改善箇所説明図

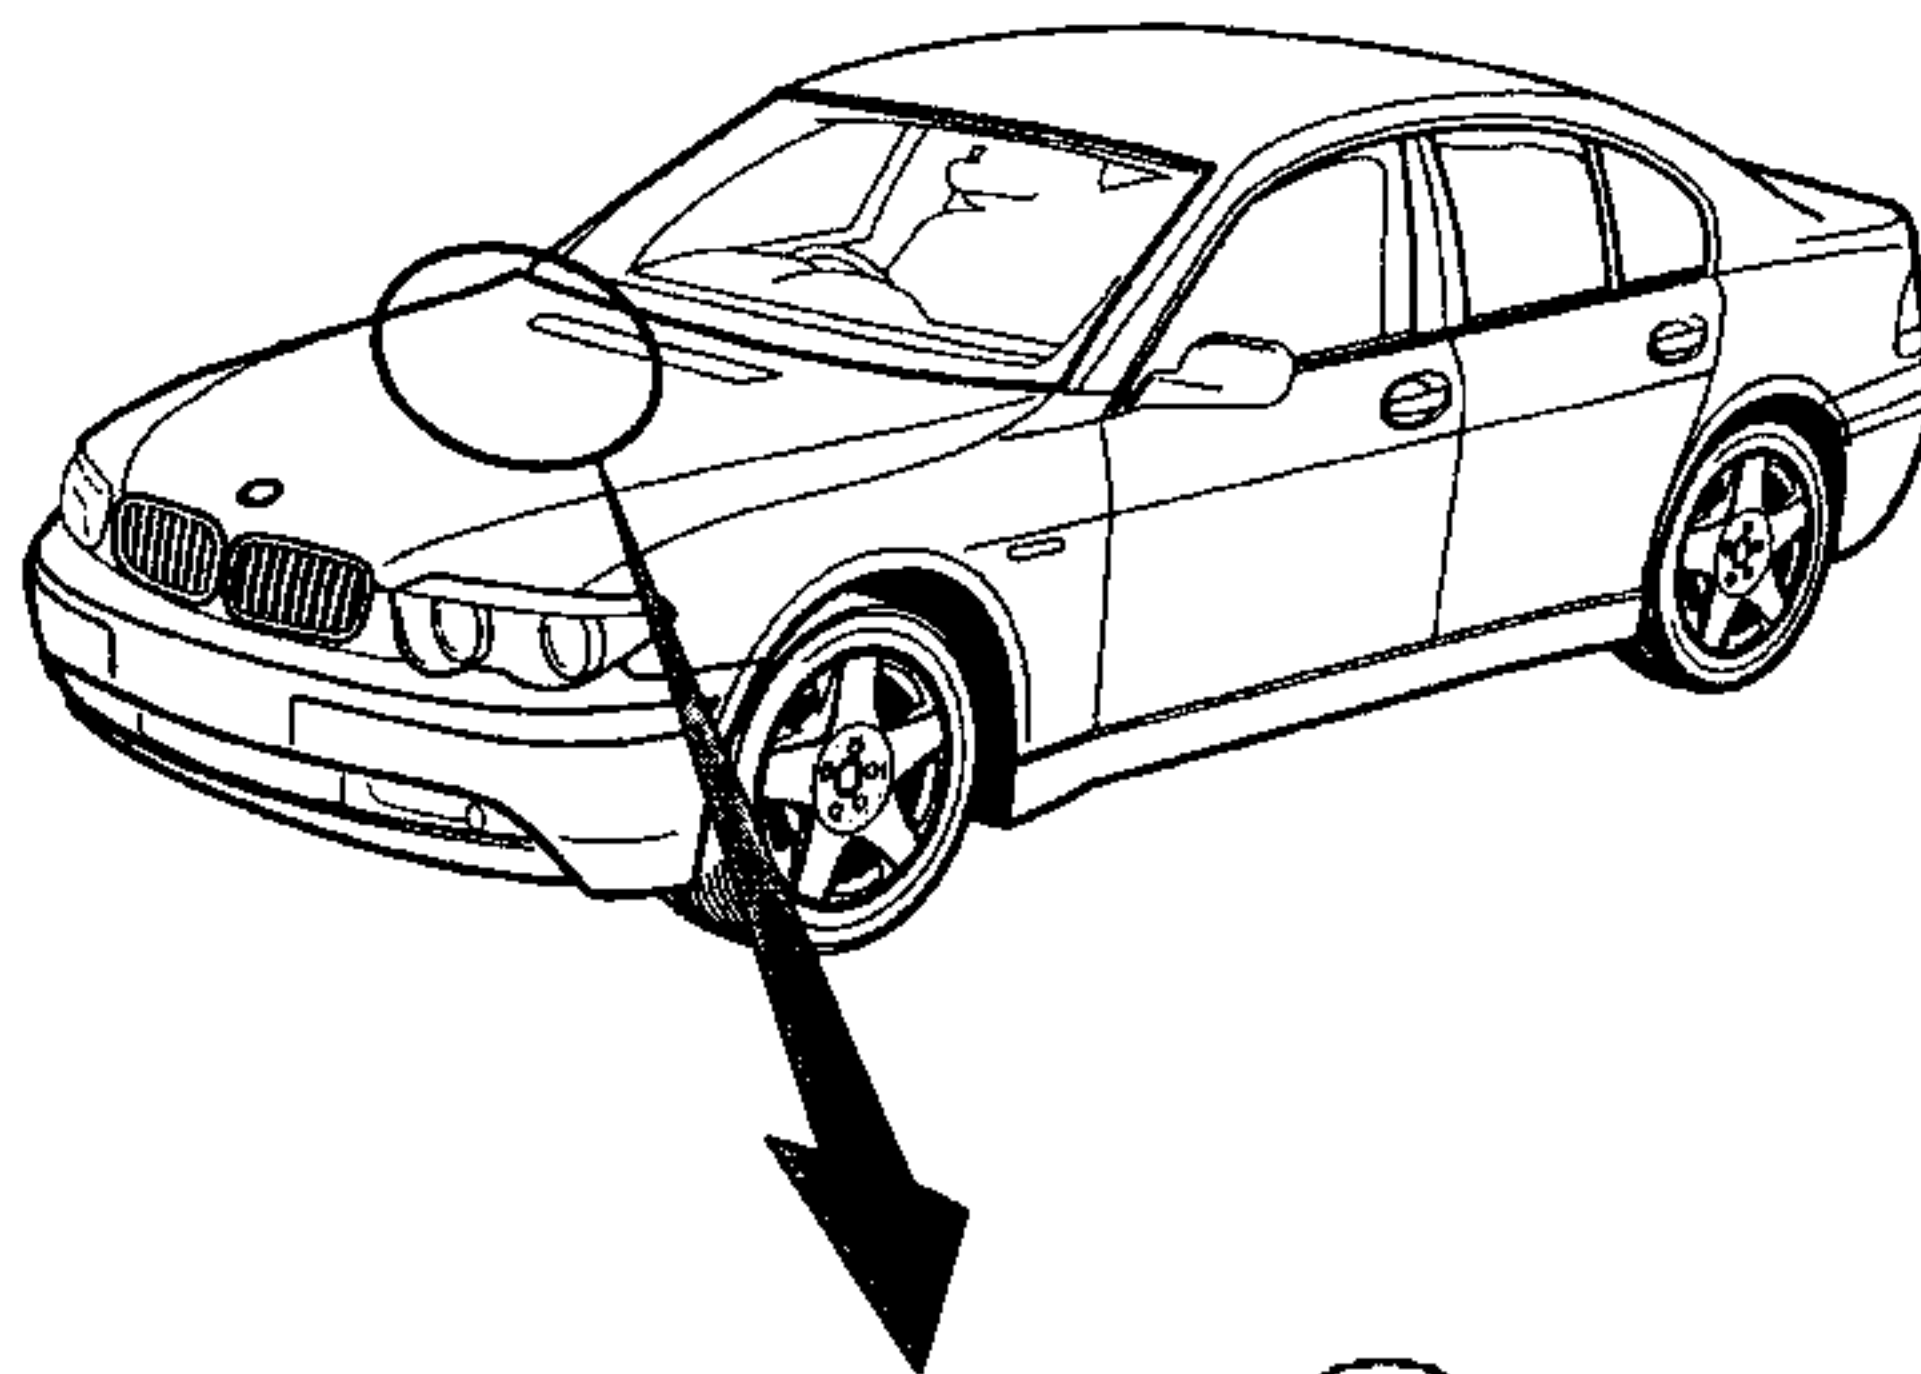
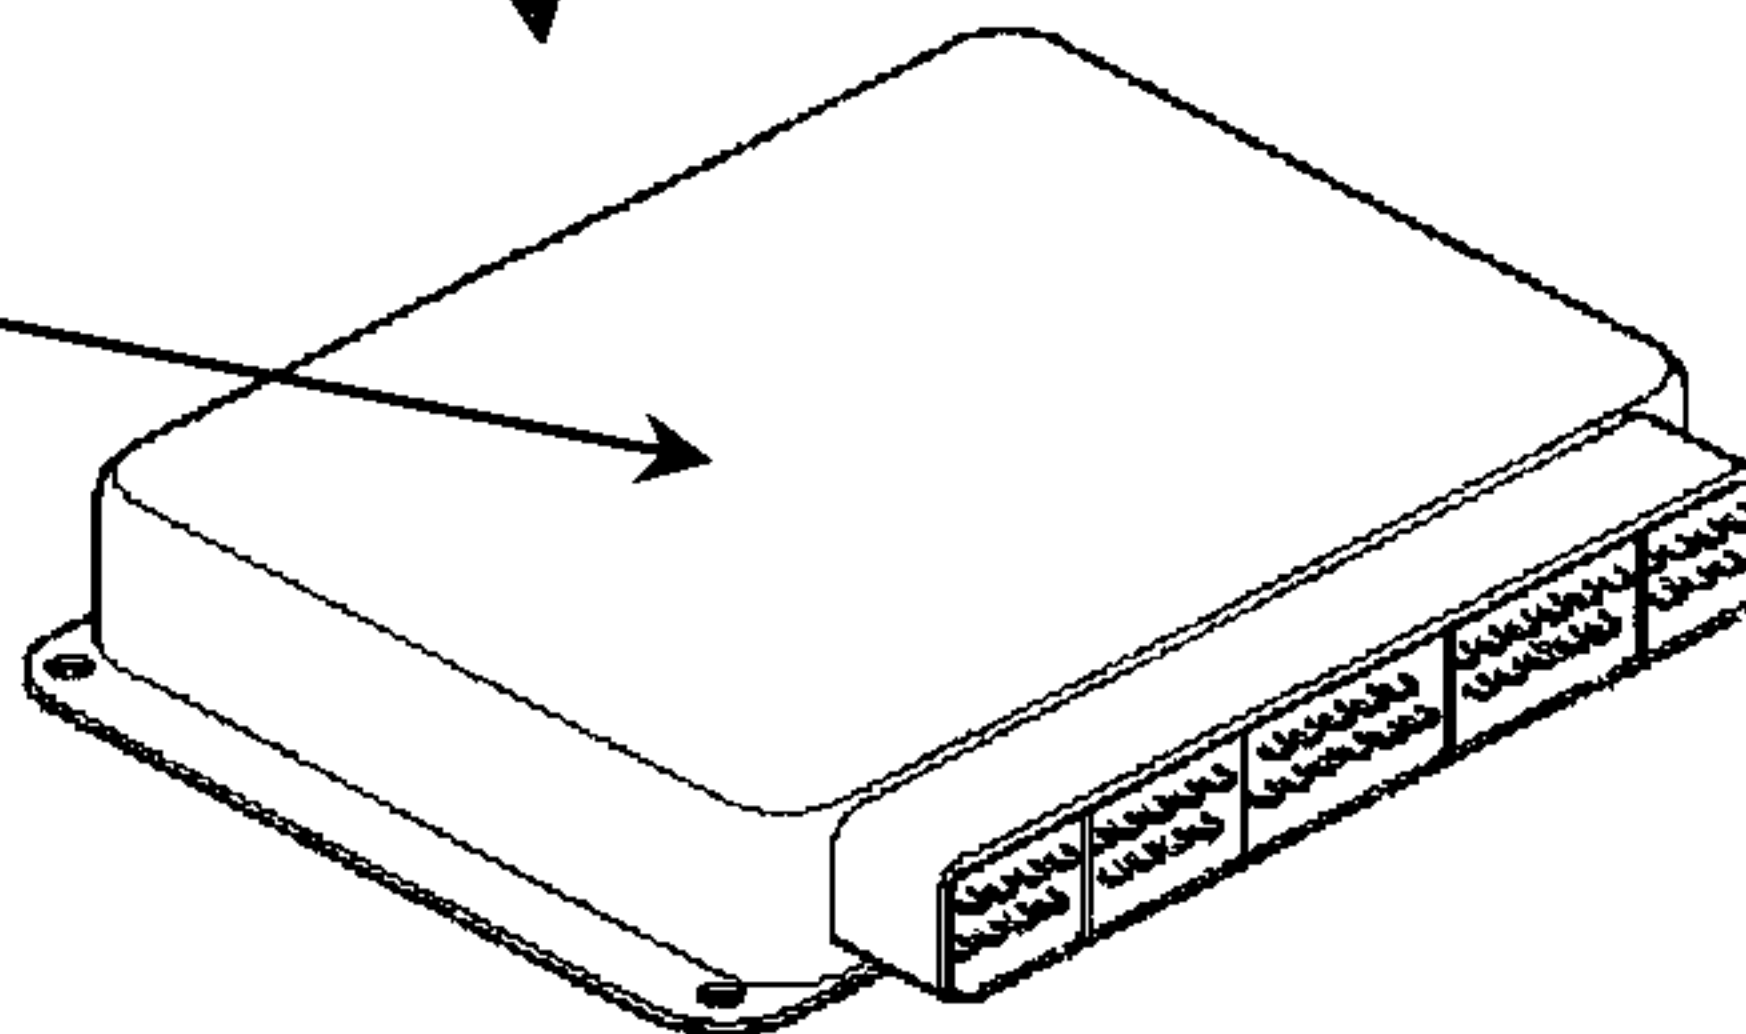
基準不適合発生箇所

コンピューター

不具合内容

原動機において、制御用コンピューターのプログラムに不適切な部分があるため、渋滞走行時等に確実な制御が出来ずに失火することがあり、最悪の場合、エンジンが停止して再始動ができなくなるおそれがある。

改善措置の内容

全車両、当該コンピューターのプログラムを再設定する。

識別：コントロールユニット格納箱
のカバーに赤色ペイントを塗付する。
